<b>CONCEPTO TÉCNICO DE REVISIÓN DE ESTUDIOS DE RESPUESTA DE AMPLIFICACIÓN LOCAL DE ONDAS SÍSMICAS</b>	Código:	GPR-FT-09
		Versión:	03
		Código Documental:

1.1	CONCEPTO TÉCNICO No. CT:	6072
1.2	SUBDIRECCIÓN:	TÉCNICA Y DE GESTIÓN
1.3	COORDINACIÓN:	INVESTIGACIÓN Y DESARROLLO
1.4	REFERENCIA CRUZADA RADICADO FOPAE:	2011ER454
1.5	RESPUESTA OFICIAL No. RO:	45960

2.1	SOLICITANTE:	ARQ. ADRIANA LOPEZ MONCAYO CURADURÍA URBANA No.3
2.2	PROYECTO:	ZEN DAI
2.3	LOCALIDAD:	11 SUBA
2.4	UPZ:	18 BRITALIA
2.5	BARRIO O SECTOR CATASTRAL:	SAN CIPRIANO
2.6	DIRECCIÓN:	CALLE 167 No. 51A - 75
2.7	CHIP:	AAA01117YANX
2.8	AREA APROX. DEL LOTE	8940 m <sup>2</sup>
2.9	FECHA DE EMISIÓN:	8 DE FEBRERO DE 2010
2.10	EJECUTOR DEL ESTUDIO:	ESPINOSA Y RESTREPO S.A.

El presente concepto técnico corresponde a la **primera revisión** realizada por el Fondo de Prevención y Atención de Emergencias, del informe "ZEN DAI a construirse en la Calle 167 No. 51A – 75 en la ciudad de Bogotá" elaborado por el Ing. Carlos Restrepo. Este estudio fue radicado el 17 de Enero de 2011 mediante oficio 2011ER454, por la Arq. Adriana López de la Curaduría Urbana No. 3 en cumplimiento a lo estipulado en el Decreto 193 de 2006.

Figura 1. Localización del Proyecto "ZEN DAI"

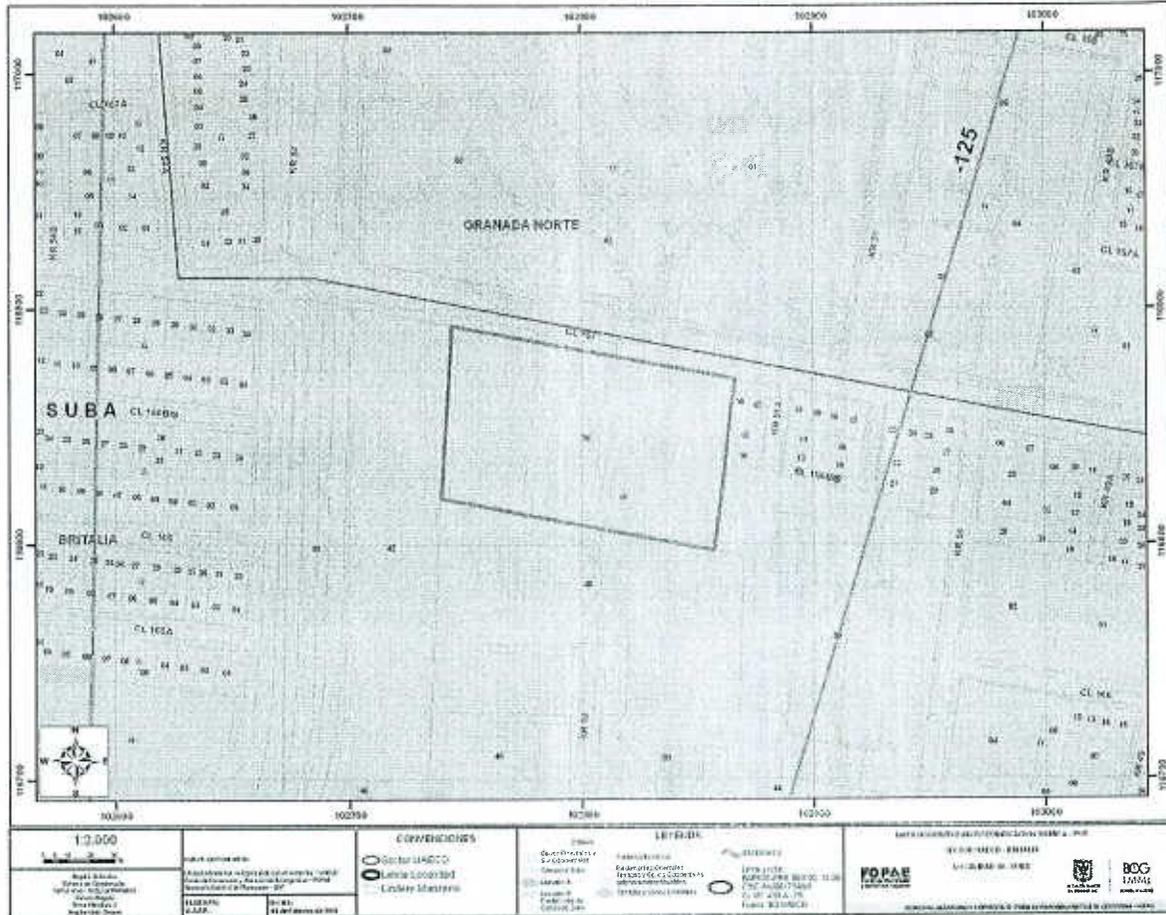
De acuerdo al numeral 1.0 del informe, el proyecto se encuentra localizado en la Zona 3A – Lacustre A de la microzonificación sísmica de la ciudad, lo cual es consistente con la localización presentada en la Figura 1 del presente concepto.

proyecto, por lo tanto el perfil geotécnico se complementó para profundidades entre los 50 m hasta los 75 m teniendo en cuenta la información obtenida en la perforación profunda (130 m de profundidad) realizada en la Calle 170 con Autopista Norte ejecutado en el marco del estudio de microzonificación sísmica de Bogotá; sin embargo, según se observa en la figura 1 el espesor de los depósitos de suelo se encuentran entre los 100 a 125 m.

- ✓ Complementar el perfil geotécnico de acuerdo al espesor del depósito de suelos indicado en la figura 1. que se encuentra entre 100 a 125 m.
